Théâtre Nouvelle Comédie

Concours de projets d'architecture
à deux degrés en procédure ouverte
octobre 2009

RAPPORT DU JURY

c'est un plancher de scène, du bois...

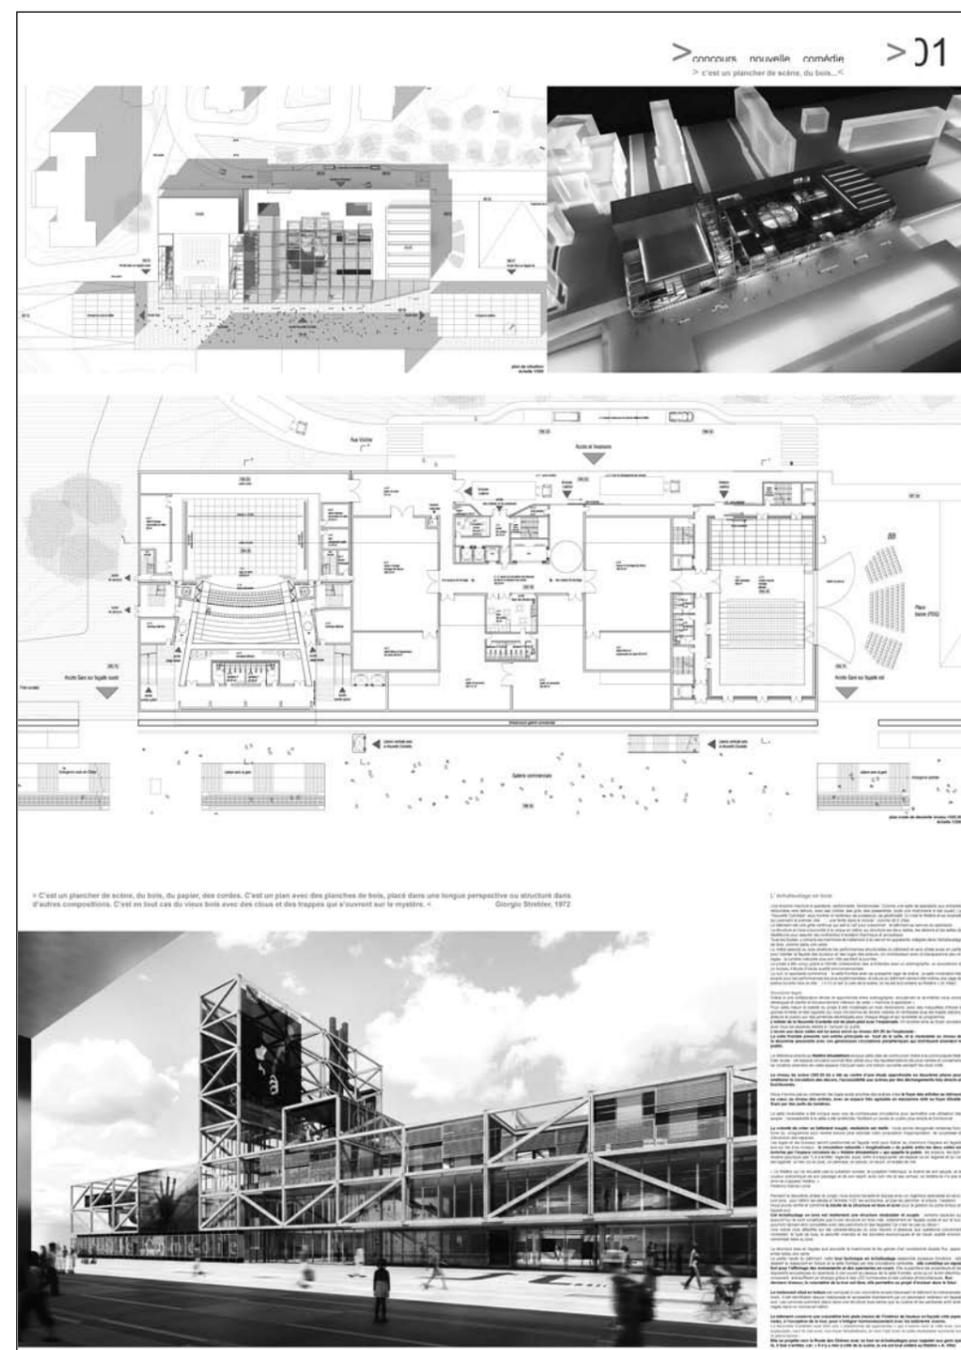
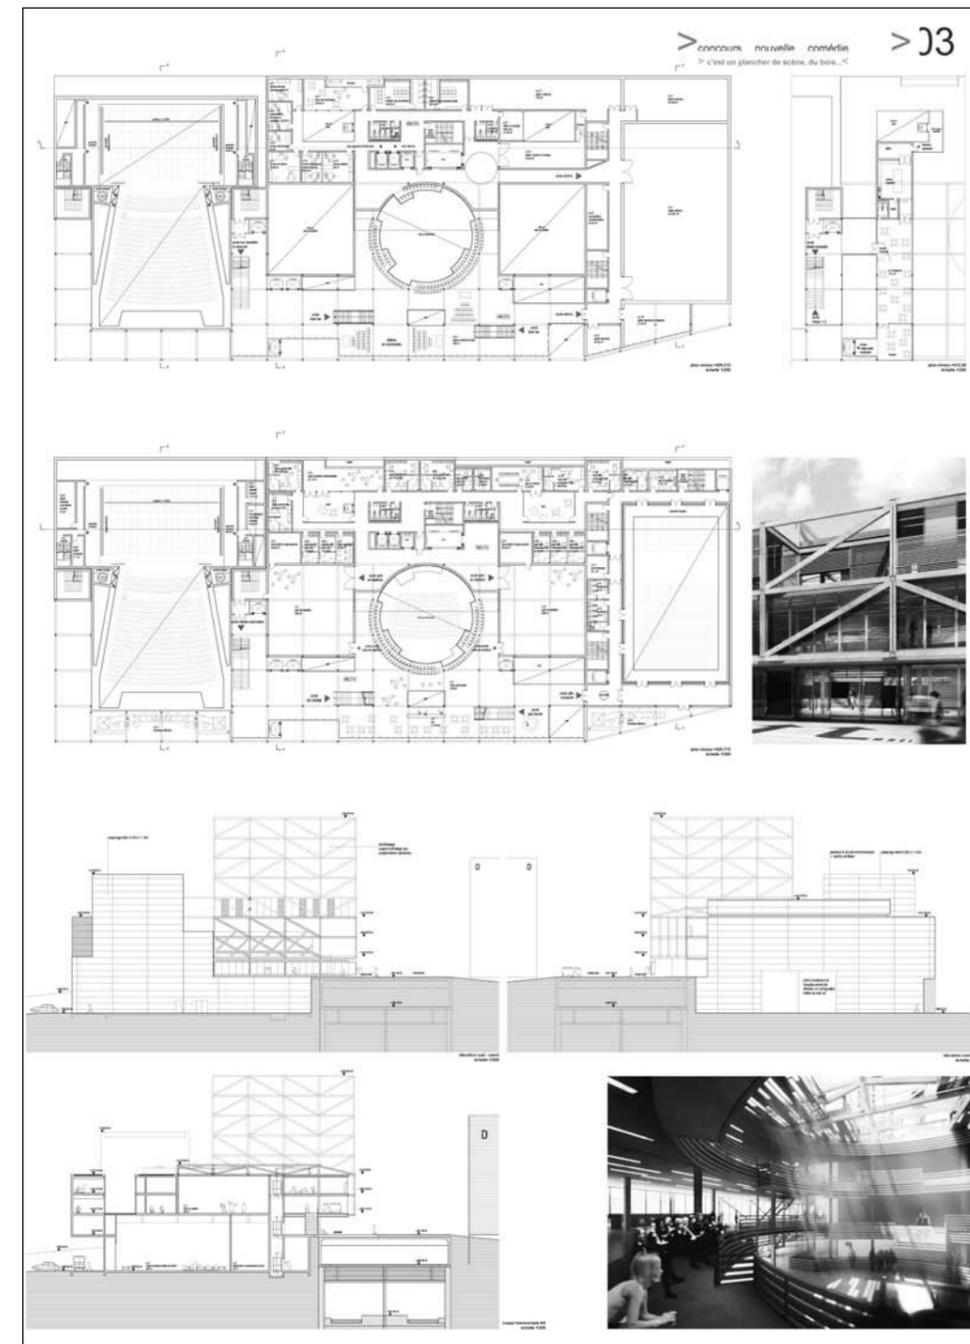
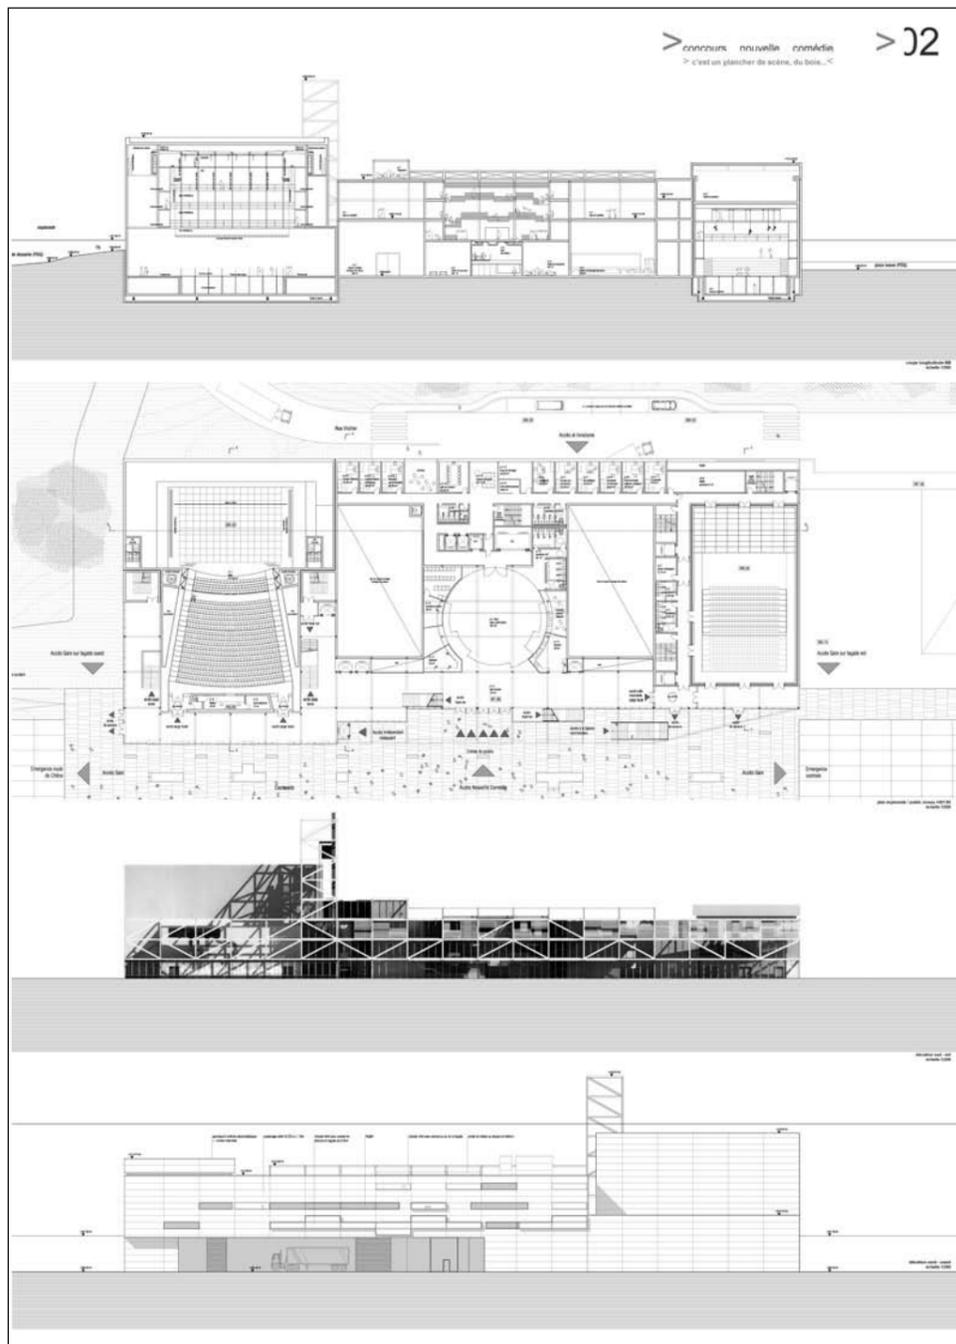
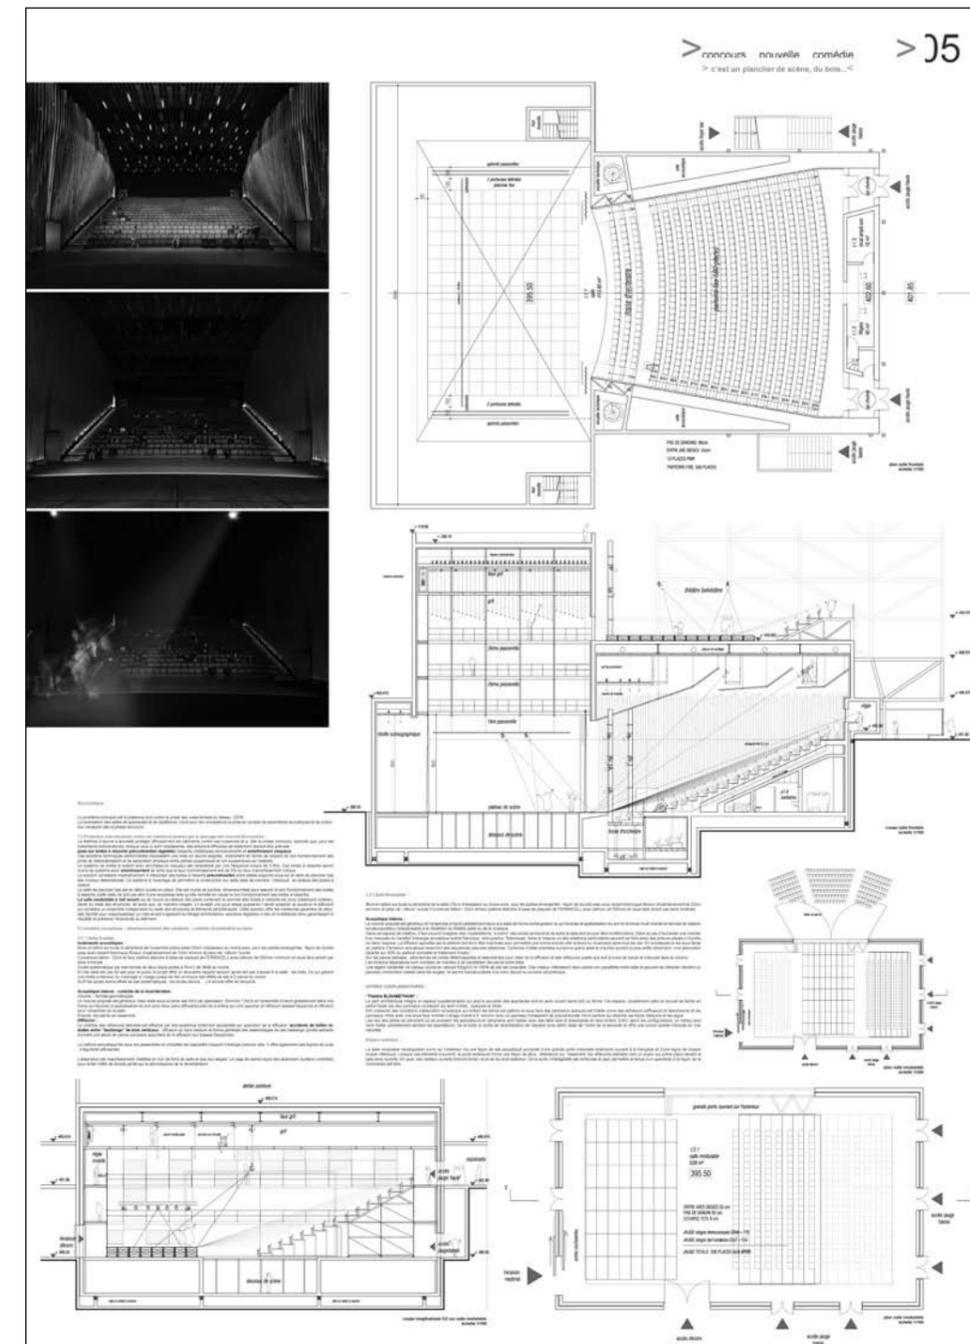
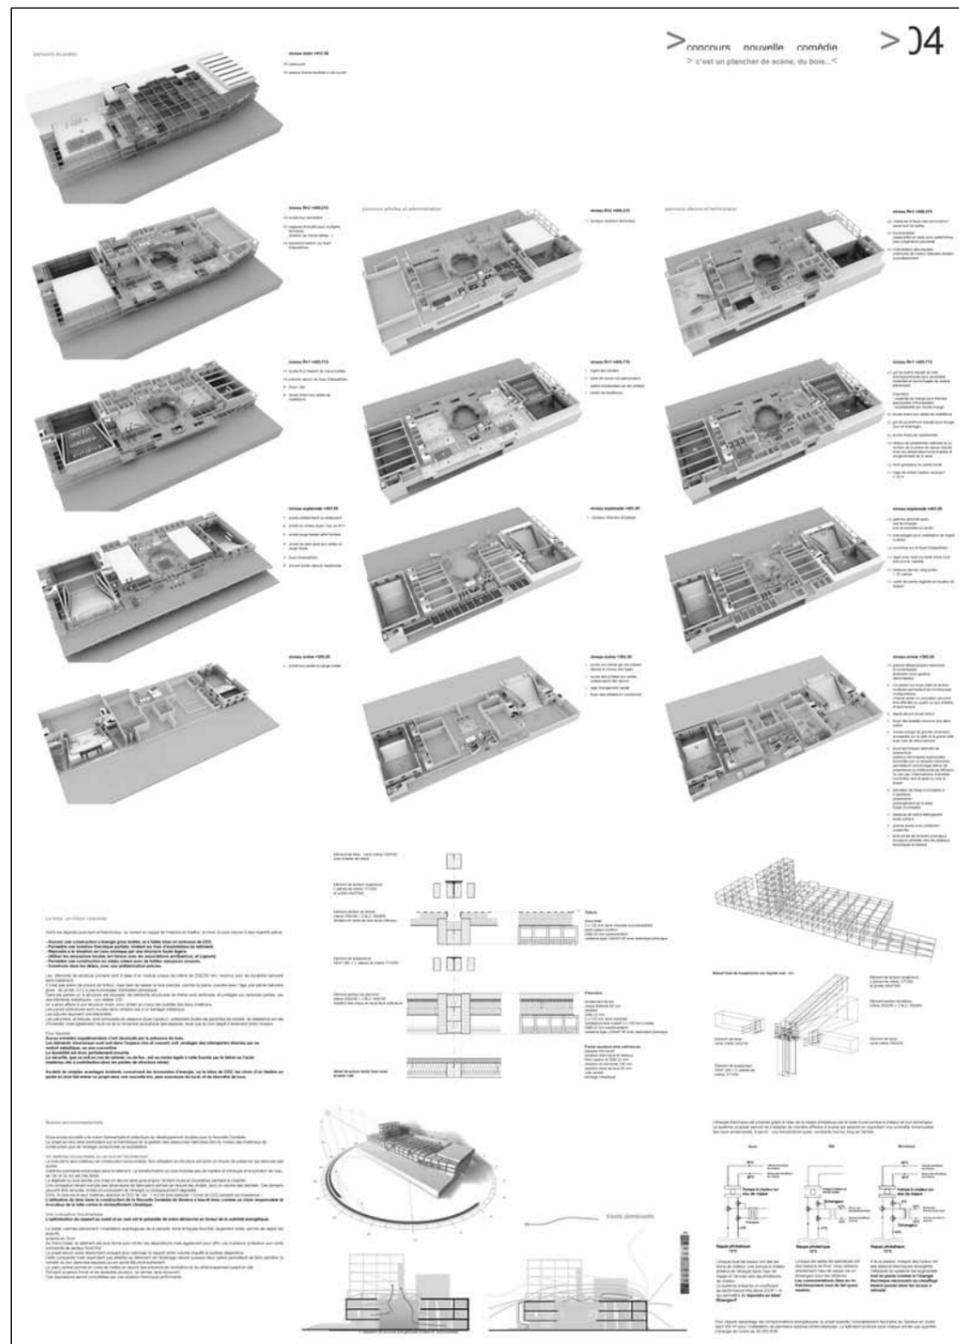
Le projet s'insère dans le site avec une volumétrie compacte mais très représentative pour le théâtre. Le projet évoque l'iconographie du monde du théâtre et séduit par ce langage à références multiples : le théâtre antique avec son espace vide de plein air, le théâtre élisabéthain avec sa rotonde à ciel ouvert, le théâtre du moyen-âge avec l'ouverture de la salle modulable.

Cet aspect séducteur continue avec son expression architecturale qui, avec ses structures en bois et acier, évoque un chantier en permanente évolution, tel un décor de théâtre. Le jury a apprécié cette représentation du théâtre et l'identification de l'institution qui en résulte.

L'entrée du public, l'accueil au théâtre, l'accès à la galerie commerciale, disposés en relation directe avec l'esplanade, favorisent l'appropriation de l'espace public et donne un caractère convivial au lieu. L'organisation et la fonctionnalité des espaces intérieurs du théâtre, complexes dans la gestion de ses circulations et flux, n'ont pas convaincu le jury. L'accès au restaurant public situé en toiture par un ascenseur extérieur en façade sud ne contribue pas à faire de ce lieu un espace convivial ouvert au public.

Cette volonté de créer un bâtiment souple, modulaire, en y introduisant des espaces complémentaires au programme tel le théâtre élisabéthain ou le théâtre en plein air et d'offrir des espaces sans fonction dans la tour au dernier étage, contribue à crédibiliser le concept du projet, sans convaincre dans l'appropriation de celui-ci : « Une énorme machine à spectacle, performante, fonctionnelle comme une salle de spectacle aux entrailles retournées vers dehors avec ses cintres, ses grils, ses passerelles, toute une machinerie à ciel ouvert ».

D'un point de vue structurel et constructif, un travail très cohérent en parfaite adéquation avec le concept du projet a été proposé. Matérialité et identité de théâtre sont parfaitement lisibles dans l'expression architecturale développée.
